RASPUNS CONSOLIDAT CLARIFICARI

Subiect: Clarificari la documentatia de atribuire - **Servicii si piese de schimb la autovehicule si semiremorci din dotarea D.R.D.P. Iasi Lot 1-2**, anunt de participare nr. CN1076657/23.12.2024

Raspuns intrebare 5: Date identificare punte

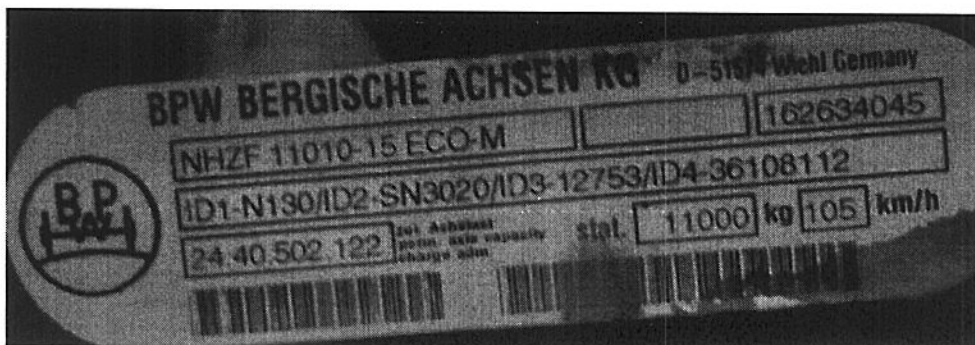
Intrebare 5: Referitor la semiremorca cu datele conform sheet “1.1 Semirem. UMM transp. veh.”, avem rugamintea daca se pot furniza date suplimentare privind tipul puntilor si seriile acestora, daca ati avea codurile de piese, sau foto cu piesele solicitate ori etichetele acestora ar fi de mare ajutor.

Raspuns intrebare 6: Date identificare punte

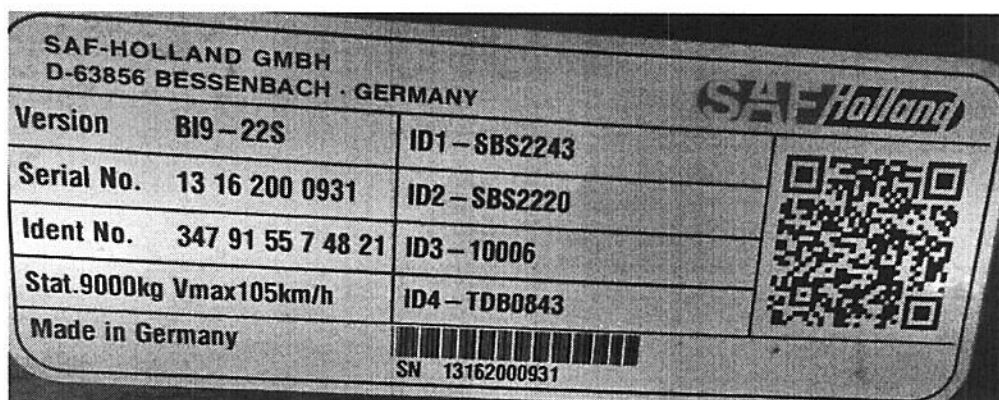
Intrebare 6: Referitor la semiremorca cu datele conform sheet “1.6 Semiremorca Metal Vuraic”, avem rugamintea daca se pot furniza date suplimentare privind tipul puntilor si seriile acestora, daca ati avea codurile de piese, sau foto cu piesele solicitate ori etichetele acestora ar fi de mare ajutor.
